Asunto: Comunicación Resolución No. 1351 del 05 de julio de 2024

AUTORIDAD NACIONAL DE LICENCIAS AMBIENTALES
- ANLA –
RESOLUCIÓN N° **001351**
(05 JUL. 2024)

“Por la cual se modifica la Licencia Ambiental otorgada mediante Resolución 1326 de 5 de agosto de 2020 y se toman otras determinaciones”

Figura 46 Zonificación ambiental de la modificación de la licencia ambiental del proyecto UPME 01 de 2013 (Subestación Norte 500 KV y Líneas de Transmisión Norte - Tequendama 500 KV y Norte Sogamoso 500 kV) – como primer refuerzo de red 500 KV del Área Oriental

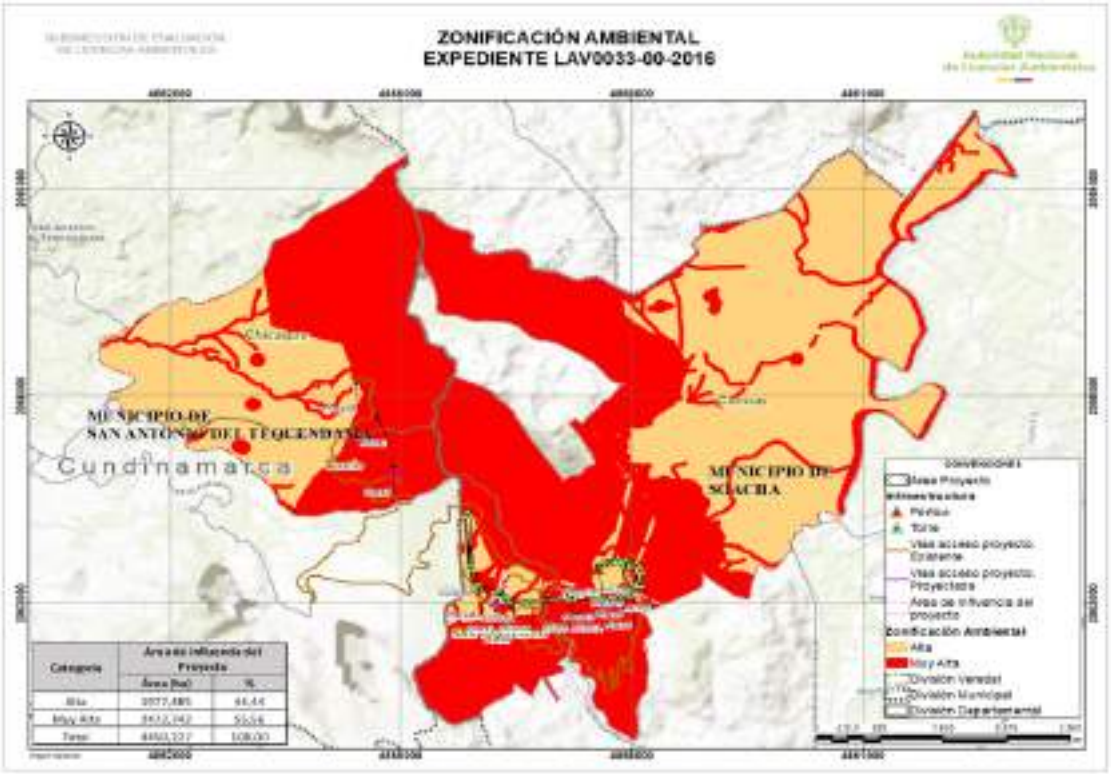
El Equipo Evaluador Ambiental de la ANLA, considera adecuada la Zonificación Ambiental tanto en los criterios evaluados como en los resultados obtenidos, ya que, a partir de las variables analizadas, esta zonificación refleja la sensibilidad del territorio para todos los medios conforme lo evidenciado durante la visita de evaluación ambiental realizada por esta autoridad. En este sentido, los aspectos de interés ambiental identificados permitieron delimitar aquellas áreas que presentan mayor amenaza, buscando con esto establecer un ordenamiento territorial que permita el uso sostenible de los recursos naturales y la protección del medio ambiente. De esta manera, la zonificación ambiental establecida, garantiza el bienestar de la población local y preserva el equilibrio ecológico del área de influencia establecida para la presente modificación.

Tipo de obra	***Soporte gráfico revisión Equipo Evaluador Ambiental de la ANLA***	***Consideraciones Equipo Evaluador Ambiental de la ANLA***
*Acceso a plaza 1N**

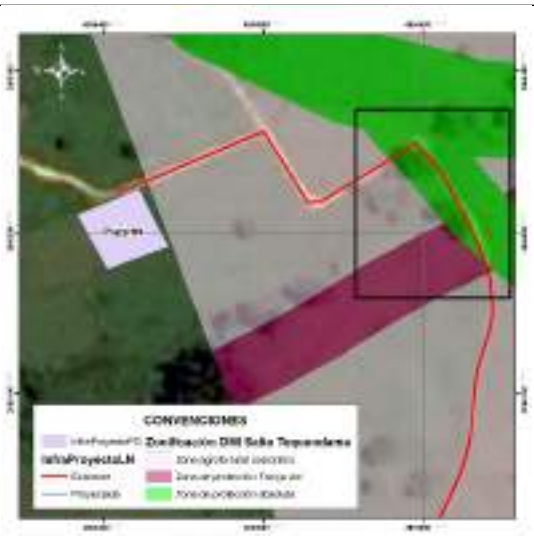
*Se valida que el acceso es existente y por tanto no requiere aprovechamiento forestal. No obstante, frente a las acciones de mantenimiento propuestas, se identifica que parte del área del acceso se ubica en zona de protección absoluta, por tanto* ***NO es procedente autorizar las actividades de rocería*** *en el tramo que se ubica en esta zona.*
*Acceso a plaza 2** *Plaza 2* *(Se indica acceso peatonal desde Vía Tipo 1 hasta sitio de plaza)*

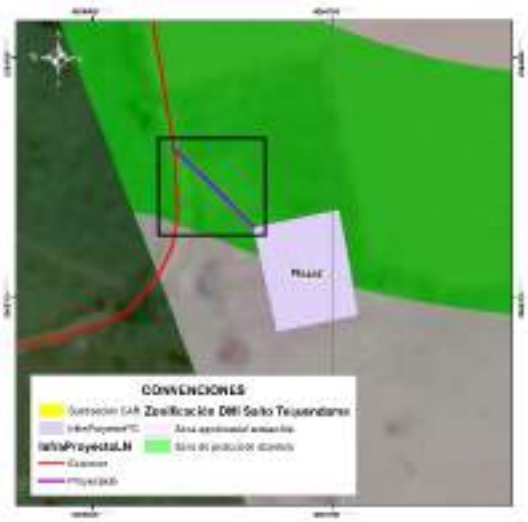
*Se valida que el acceso específico hasta la plaza de tendido no es existente. Para la plaza de tendido y acceso no se encuentra sustracción de reserva autorizada por parte de la CAR. Adicionalmente, parte de la plaza y el acceso se ubica en zona de protección absoluta, donde se establece como uso prohibido la ejecución de rocería. Por lo anterior* ***NO es procedente autorizar la infraestructura de la plaza y del acceso al no tener sustracción aprobada y al no ser permitidas las actividades de rocería****.*

Tipo de obra	***Soporte gráfico revisión Equipo Evaluador Ambiental de la ANLA***	***Consideraciones Equipo Evaluador Ambiental de la ANLA***
*Acceso a plaza 3** *Plaza 3 (Se indica acceso peatonal desde carreteable existente hasta sitio de plaza)*

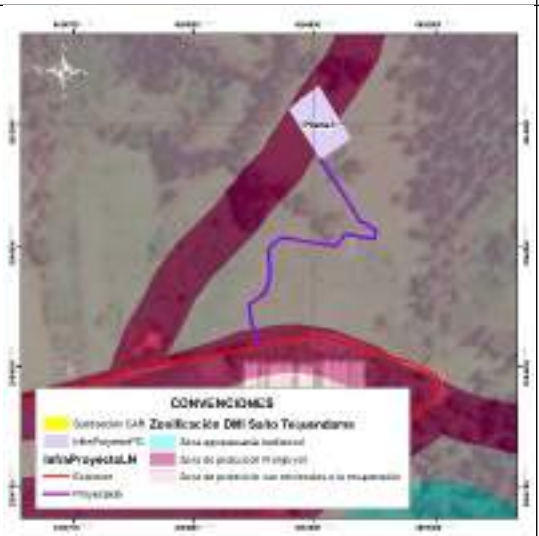
*Se valida que el acceso específico hasta la plaza de tendido no es existente. Para la plaza de tendido y el acceso no se encuentra sustracción de reserva autorizada por parte de la CAR. Igualmente, no realizó la solicitud de permiso de aprovechamiento forestal. Por lo anterior* ***NO es procedente autorizar la infraestructura de la plaza y del acceso al no tener sustracción aprobada.***
Acceso a sitio de torre 301N (Se indica como acceso peatonal) *Sitio de torre ST301N*		*Se valida que para la sección del acceso de llegada a la torre se relaciona como acceso existente a un sendero o camino, en cobertura de pastos limpios. Se identifica que no se requiere permiso de aprovechamiento y tampoco se tienen restricciones para ingreso con semovientes puesto que no se encuentra dentro del DMI Sector Salto de Tequendama y Cerro Manjui.*

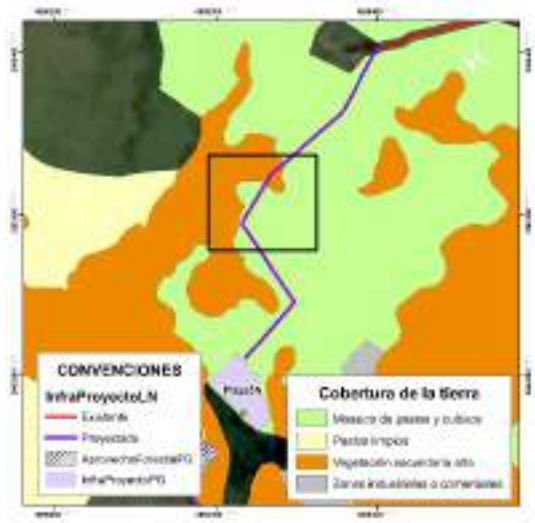
*Comparando la ubicación del acceso con la cartografía base se identifica que el acceso no se asocia a ningún camino o sendero existente, dándose contradicción con la tabla presentada por la Sociedad pero coherencia con la capa InfraProyectoLN, donde se indica que el acceso es proyectado. Se valida que este acceso atraviesa en su recorrido zonas de vegetación secundaria alta, sobre las cuales la Sociedad **NO podrá adelantar actividades de tala** puesto que no realizó la solicitud de permiso (Recuadros negros).*

Tipo de obra	***Soporte gráfico revisión Equipo Evaluador Ambiental de la ANLA***	***Consideraciones Equipo Evaluador Ambiental de la ANLA***
Acceso a plaza 8 *(Reportada como acceso peatonal en documento y en capa InfraProyectoLN como acceso existente)*** *Plaza de tendido 8*

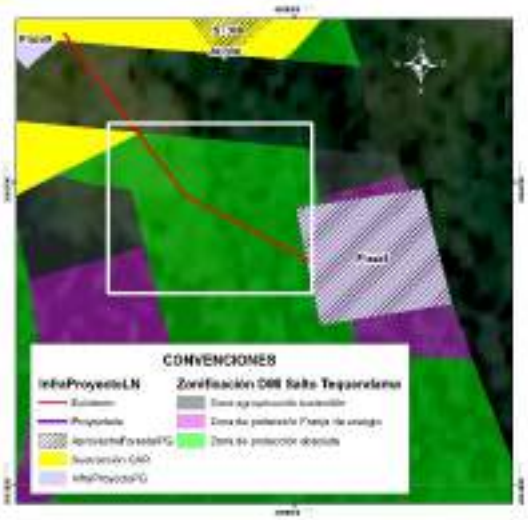
*Se valida que el acceso específico hasta la plaza de tendido no es existente. Para la plaza de tendido y el acceso no se encuentra sustracción de reserva autorizada por parte de la CAR puesto que la Sociedad no hace su solicitud. Adicionalmente, parte de la plaza y el acceso se ubica en zona de protección absoluta, donde se establece como uso prohibido la ejecución de rocería. Por lo anterior* ***NO es procedente autorizar la infraestructura de la plaza y del acceso al no tener sustracción aprobada y al no ser permitidas las actividades de rocería.***
*Acceso a plaza 9*** *(Reportada como acceso peatonal en documento y en capa InfraProyectoLN como acceso existente)* *Plaza de tendido 9*

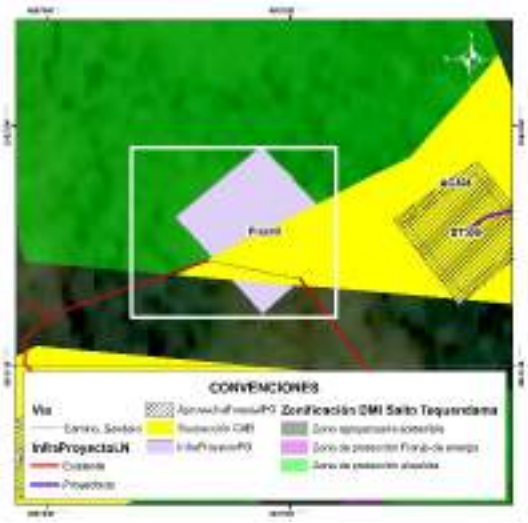
*Se valida que acceso específico hasta plaza de tendido se reporta como camino o sendero, el cual se ubica a 350 m de vía tipo 6 sin pavimentar. Para plaza de tendido y acceso no se encuentra sustracción de reserva autorizada por parte de la CAR puesto que la Sociedad no hace su solicitud. Adicionalmente, parte de la plaza y el acceso se ubica en zona de protección absoluta, donde se establece como uso prohibido la ejecución de rocería. Por lo anterior* ***NO es procedente autorizar la infraestructura de la plaza y del acceso al no tener sustracción aprobada y al no ser permitidas las actividades de rocería.***

Tipo de obra	***Soporte gráfico revisión Equipo Evaluador Ambiental de la ANLA***	***Consideraciones Equipo Evaluador Ambiental de la ANLA***
*Acceso a plaza 10 (vía tipo 6 sin pavimentar)** *Plaza de tendido 10*

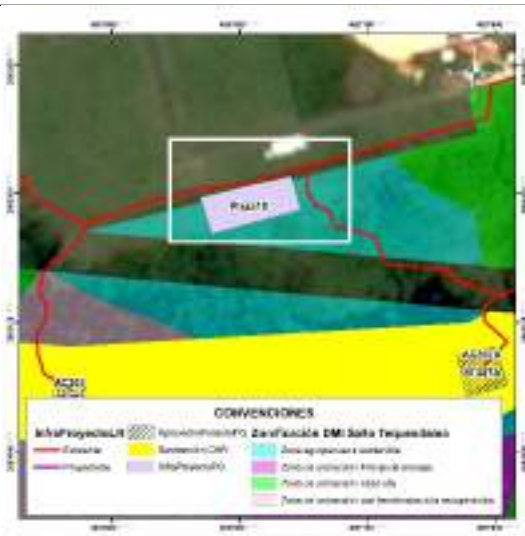
*Se valida que el acceso específico hasta la plaza de tendido se reporta como vía tipo 6, sin embargo se plantea adecuación con rocería, aspecto que es inconsistente con la definición de la vía existente. La plaza de tendido se ubica en una “zona agropecuaria sostenible” del DIM Salto del Tequendama y Cerro Manjui, para la cual la Sociedad no solicitó sustracción de reserva ante la CAR. Por lo anterior* ***NO es procedente autorizar la infraestructura de la plaza y del acceso al no tener sustracción de reserva.***
*Acceso a plazas de tendido 11A (camino o sendero desde vía tipo 2) y 11B** *Plazas de tendido 11A y 11B*

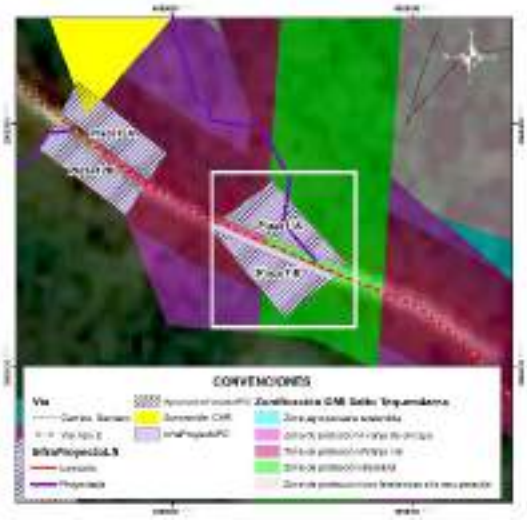
*En el documento se relaciona como acceso el Acc-06, sin embargo, en la capa InfraProyectoLN se identifica que el acceso asociado es el Acc-309.* *Se valida que acceso específico hasta plaza de tendido 11A se relaciona como camino o sendero, para el cual se plantearía adecuación con rocería la cual se establece dentro de la zonificación del DMI Sector Salto del Tequendama y Cerro Manjui como actividad prohibida en zona de protección absoluta. Para plazas de tendido y acceso no se encuentra sustracción de reserva autorizada por parte de la CAR puesto que la Sociedad no hace su solicitud.* *Por lo anterior* ***NO es procedente autorizar la infraestructura de las plazas y del acceso al no tener sustracción de reserva.***

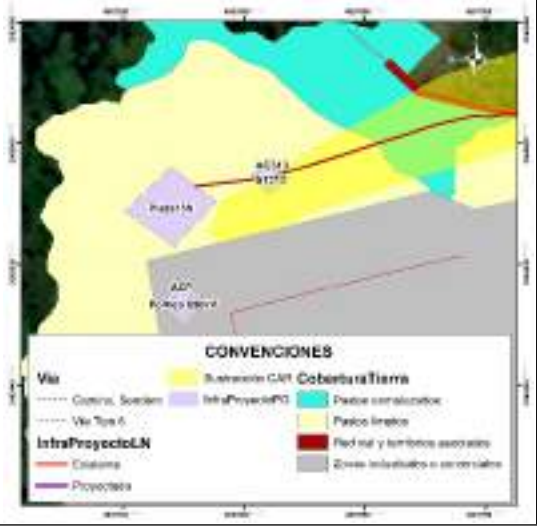
*Se identifica que el acceso, la plaza de tendido y la torre se ubica en unidades de pastizales. El trazado del acceso se ubica sobre las zonas sustraídas, razón por la cual se considera aceptable este acceso siempre y cuando* ***NO*** *se realicen actividades de aprovechamiento forestal, puesto que este permiso no se solicitó.*

Tipo de obra	***Soporte gráfico revisión Equipo Evaluador Ambiental de la ANLA***	***Consideraciones Equipo Evaluador Ambiental de la ANLA***
*Acceso a plaza (vía tipo 5)** *Plaza de tendido 14*

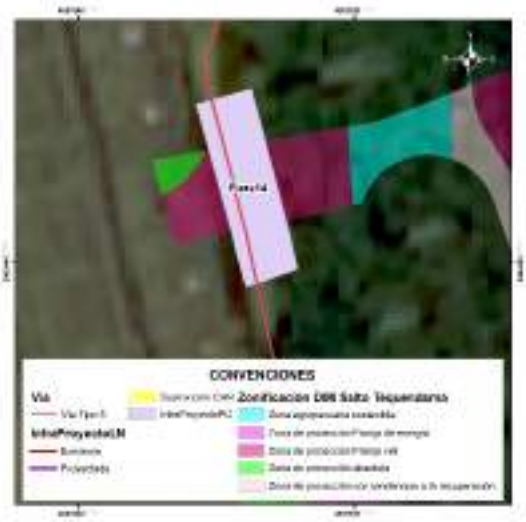
*Se valida que la parte central de la plaza de tendido se encuentra en DMI para la cual la Sociedad no realizó solicitud de sustracción y por tanto no tiene autorización por parte de la CAR. En este sentido,* ***NO es procedente autorizar la infraestructura de la plaza de tendido 14.***
*Accesos a sitios de torre ST303N y ST304** *Sitios de torre ST303N y ST304*

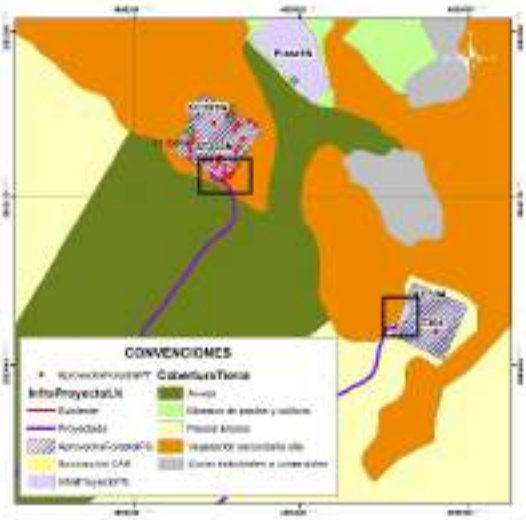
*Comparando la ubicación de los accesos con la cartografía base se identifica que no se asocian a ningún camino o sendero existente, quedando identificada una contradicción con la tabla presentada por la Sociedad pero coherencia con la capa InfraProyectoLN donde se indica que el acceso es proyectado. Se valida que estos accesos se ubican en su mayoría en cultivos de arveja y en pastos limpios, no siendo necesario ejecutar actividades de aprovechamiento forestal para estos tramos.* *Para el caso del acceso al ST303N y una parte del ST304, se identifica cruce con parches de vegetación secundaria alta (ver recuadros negros) para los cuales la Sociedad* ***NO podrá adelantar actividades de tala*** *puesto que no realizó la solicitud de permiso.*

Tipo de obra	***Soporte gráfico revisión Equipo Evaluador Ambiental de la ANLA***	***Consideraciones Equipo Evaluador Ambiental de la ANLA***
*Acceso a ST305N** *Sitio de torre ST305N*

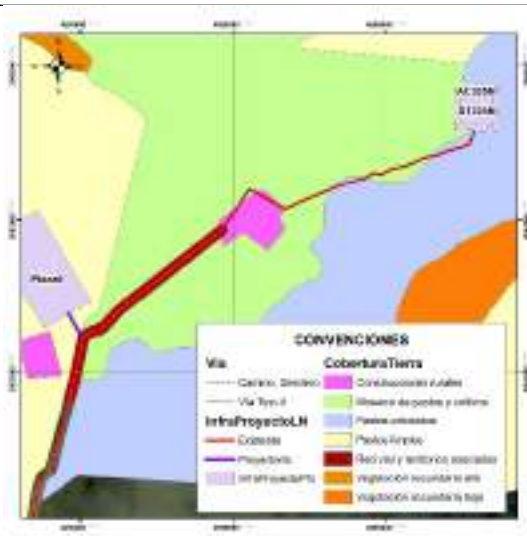
*Revisando con la cartografía base se identifica que el acceso no es existente sino que se relaciona con la existencia de un camino o sendero que atraviesa unidades de mosaico de pastos y cultivos, pastos arbolados y construcciones rurales (ubicadas a 110 m del sitio de torre). Teniendo en cuenta que la Sociedad no solicita permiso de aprovechamiento forestal, en este acceso y en la torre **NO podrá adelantar actividades de tala** de ningún individuo que pueda encontrarse de manera aislada (pastos arbolados).*
*Acceso a ST306 (Se menciona en documento y en cartografía base como acceso peatonal)**

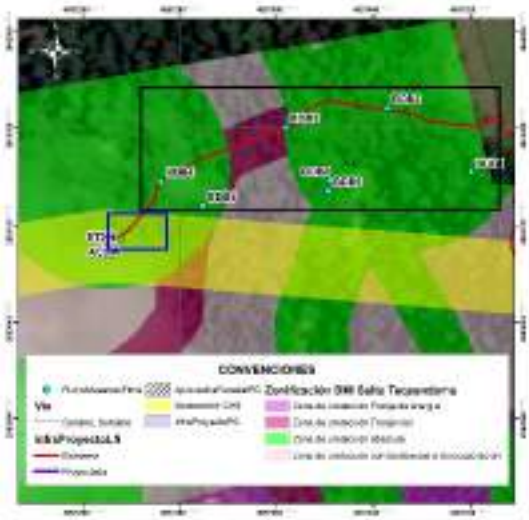
*Durante la visita de evaluación se validó que no existe camino o sendero reportado en cartobase y que la condición de la vegetación es de tipo denso, lo cual es consistente con la cobertura registrada (Bosque denso). Adicionalmente, se identifica que en el área trazada para el acceso, existen individuos de especies en veda, los cuales no están siendo incluidos en solicitud de aprovechamiento forestal (ver cuadro azul).* ***Individuo fustal ubicado en tramo de llegada del acceso (No solicitado en aprovechamiento forestal) Coordenadas 4º34´12´´N, 74º17´15´´ W.*** *De igual manera, en el tramo del acceso la Sociedad registra a las parcelas BDB4, BDB3 y BDB2 (Ver cuadros negros), en las cuales reporta 100 individuos fustales, de estos 23 obedecen a la especie Cyathea sp. y 35 a la*

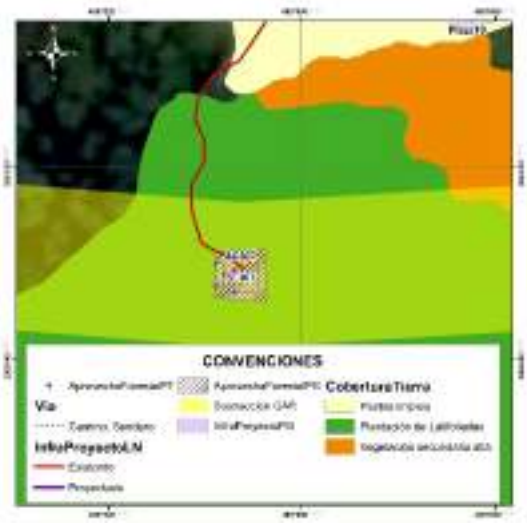
*Durante la visita de evaluación se validó que no existe camino o sendero reportado en cartobase y que la condición de la vegetación se asocia a plantaciones de latifoliadas con vegetación arbórea densa producto de la recuperación del área con presencia de especies en veda. Resultado de ello, la Sociedad para el sitio de torre (relacionado en cobertura plantación de latifoliadas) solicita permiso de aprovechamiento forestal para seis (6) individuos de Quercus humboldtii (especie en veda nacional), no obstante, para el acceso omite la solicitud de permiso de aprovechamiento forestal no siendo procedente la autorización de intervención en acceso.* *Sumado a esto, en parte del acceso no se encuentra sustracción de reserva autorizada por parte de la CAR puesto que la Sociedad no hace*

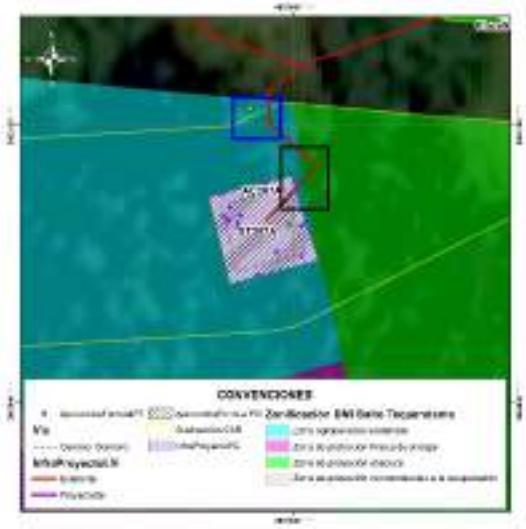
*Durante la visita de evaluación se validó que no existe camino o sendero reportado en cartobase y que la condición de la vegetación se asocia a plantaciones de latifoliadas con vegetación arbórea densa producto de la recuperación del área con presencia de especies pioneras. Resultado de ello, la Sociedad para el sitio de torre (relacionado en la misma cobertura) solicita permiso de aprovechamiento forestal para 16 individuos fustales, no obstante, para el acceso omite la solicitud de permiso de aprovechamiento forestal no siendo procedente la autorización de intervención en acceso. Adicionalmente, en la visita de evaluación se identificó que en el área trazada para el acceso, existen individuos fustales, los cuales no están siendo incluidos en solicitud de aprovechamiento forestal (ver cuadro azul).* *Sumado a esto, en parte del acceso no se encuentra sustracción de reserva autorizada por parte de la CAR puesto que la Sociedad no hace su solicitud para los accesos y adicionalmente, parte del acceso se ubica en zona de protección absoluta, donde se establece como uso prohibido la ejecución de rocería (ver cuadro negro). Por lo anterior* ***NO es procedente autorizar el acceso al no tener sustracción aprobada, no haber solicitado permiso de aprovechamiento forestal y no***

Tipo de obra	***Soporte gráfico revisión Equipo Evaluador Ambiental de la ANLA***	***Consideraciones Equipo Evaluador Ambiental de la ANLA***
		ser permitidas las actividades de rocería.
Acceso a ST308 *(Acceso mencionado como proyectado en capa InfraProyectoLN y como sendero/ camino en cartobase)**

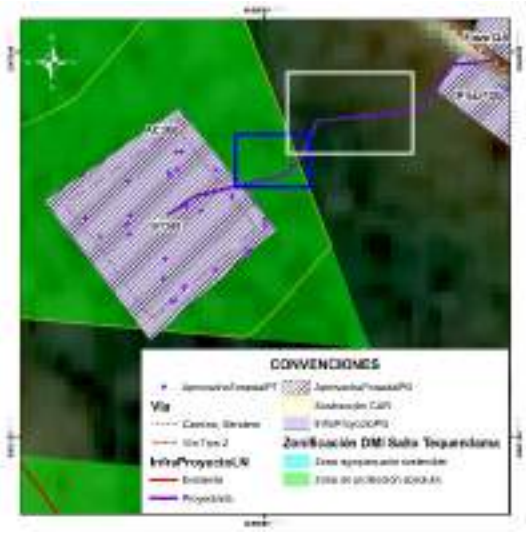
*Durante la visita de evaluación se validó que no existe camino o sendero reportado en cartobase y que la condición de la vegetación se asocia vegetación secundaria alta. Resultado de ello, la Sociedad para el sitio de torre (relacionado en la misma cobertura) solicita permiso de aprovechamiento forestal para 36 individuos fustales, no obstante, para el acceso omite la solicitud de permiso de aprovechamiento forestal no siendo procedente la autorización de intervención en acceso. Adicionalmente, en la visita de evaluación se identificó que en el área trazada para el acceso, existen individuos fustales, los cuales no están siendo incluidos en solicitud de aprovechamiento forestal (ver cuadro azul).* *Sumado a esto, en área por fuera del DMI (ver recuadro blanco) tampoco se solicita permiso de aprovechamiento aun cuando la cobertura es vegetación secundaria alta. Por lo anterior* ***NO es procedente autorizar el acceso al no haber solicitado permiso de aprovechamiento forestal para su intervención.***

Tipo de obra	***Soporte gráfico revisión Equipo Evaluador Ambiental de la ANLA***	***Consideraciones Equipo Evaluador Ambiental de la ANLA***
Acceso a ST309 *(Acceso mencionado como proyectado en capa InfraProyectoLN y como sendero/ camino en cartobase)**

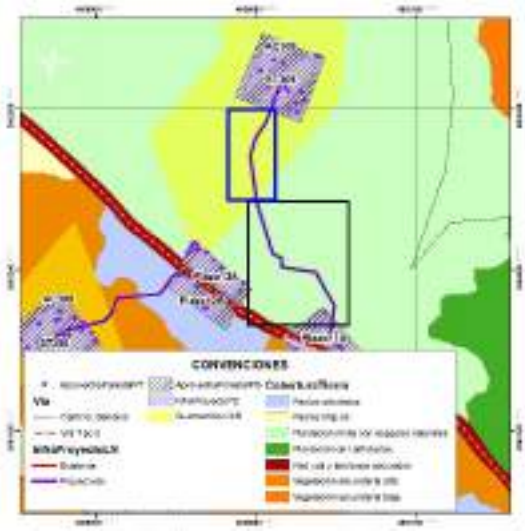
*Durante la visita de evaluación se validó que no existe camino o sendero reportado en cartobase y que la condición de la vegetación se asocia a la cobertura de plantación mixta con espacios naturales. Resultado de ello, la Sociedad para el sitio de torre (relacionado en la misma cobertura) solicita permiso de aprovechamiento forestal para 17 individuos fustales, no obstante, para el acceso omite la solicitud de permiso de aprovechamiento forestal no siendo procedente la autorización de intervención en acceso ni dentro del área sustraída (Recuadro azul) ni por fuera de esta.* *Sumado a esto, en parte del acceso no se encuentra sustracción de reserva autorizada por parte de la CAR puesto que la Sociedad no hace su solicitud para los accesos y adicionalmente, parte del acceso se ubica en zona de protección absoluta, donde se establece como uso prohibido la ejecución de rocería (ver cuadro negro). Por lo anterior* ***NO es procedente autorizar el acceso al no tener sustracción aprobada, no haber solicitado permiso de aprovechamiento forestal y no ser permitidas las actividades de rocería.***

Tipo de obra	***Soporte gráfico revisión Equipo Evaluador Ambiental de la ANLA***	***Consideraciones Equipo Evaluador Ambiental de la ANLA***
*Acceso a sitios de torre ST310 y ST311 (Acceso mencionado como existente en capa InfraProyectoLN y como sendero/ camino en cartobase)**

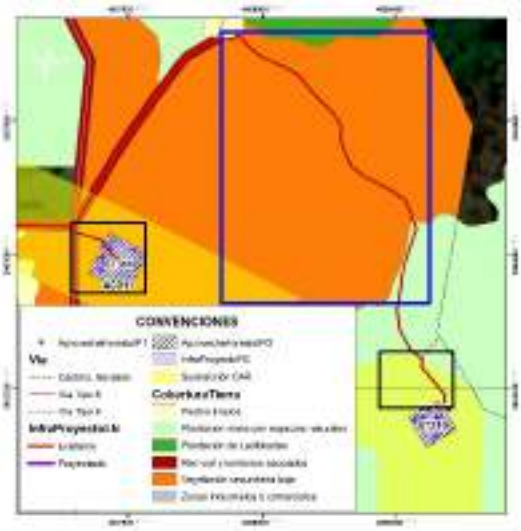
*Durante la visita de evaluación se validó que para los accesos a ST310 y ST311 que no existe camino o sendero reportado en cartobase y que la condición es de vegetación secundaria baja y plantación mixta con espacios naturales para una parte del acceso a ST310. Resultado de ello, la Sociedad para los sitios de torre (relacionados en las mismas coberturas) solicita permiso de aprovechamiento forestal para 9 individuos fustales de especies pioneras (ST311) y 11 individuos fustales en ST310, no obstante, para el acceso a estos sitios de torre omite la solicitud de permiso de aprovechamiento forestal no siendo procedente la autorización de intervención en acceso ni dentro del área sustraída (Recuadros negros) ni por fuera de esta (Recuadro azul).* *Sumado a esto, en parte del acceso a ST310 no se encuentra sustracción de reserva autorizada (en zona de protección con tendencias a la recuperación) por parte de la CAR puesto que la Sociedad no hace su solicitud para los accesos. Por lo anterior* ***NO es procedente autorizar el acceso al no tener sustracción aprobada y no haber solicitado permiso de aprovechamiento forestal.***

Tipo de obra	***Soporte gráfico revisión Equipo Evaluador Ambiental de la ANLA***	***Consideraciones Equipo Evaluador Ambiental de la ANLA***
*Acceso a ST312 (Acceso mencionado como proyectado en capa InfraProyectoLN)***

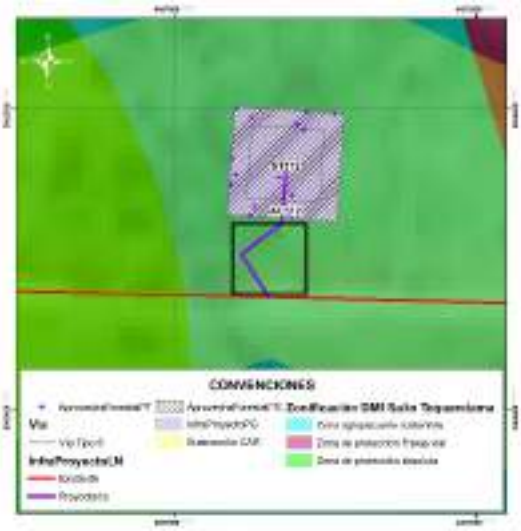
*Durante la visita de evaluación se validó que no existe camino o sendero reportado en cartobase y que la condición de la vegetación es de tipo denso, asociada a plantaciones mixtas con espacios naturales producto de la regeneración natural. Resultado de ello, la Sociedad para el sitio de torre (relacionado en la misma cobertura) solicita permiso de aprovechamiento forestal para 14 individuos fustales, no obstante, para el acceso omite la solicitud de permiso de aprovechamiento forestal no siendo procedente la autorización de intervención en acceso.* *Adicionalmente, se identifica que en el área trazada para el acceso, existen individuos fustales, los cuales no están siendo incluidos en solicitud de aprovechamiento forestal (ver cuadro negro).* ***Individuo fustal ubicado en tramo de inicio del acceso (No solicitado en aprovechamiento forestal) Coordenadas 4,574545 N, 78,281554 W.*** *Por lo anterior* ***NO es procedente autorizar el acceso al no tener solicitado permiso de aprovechamiento forestal.***
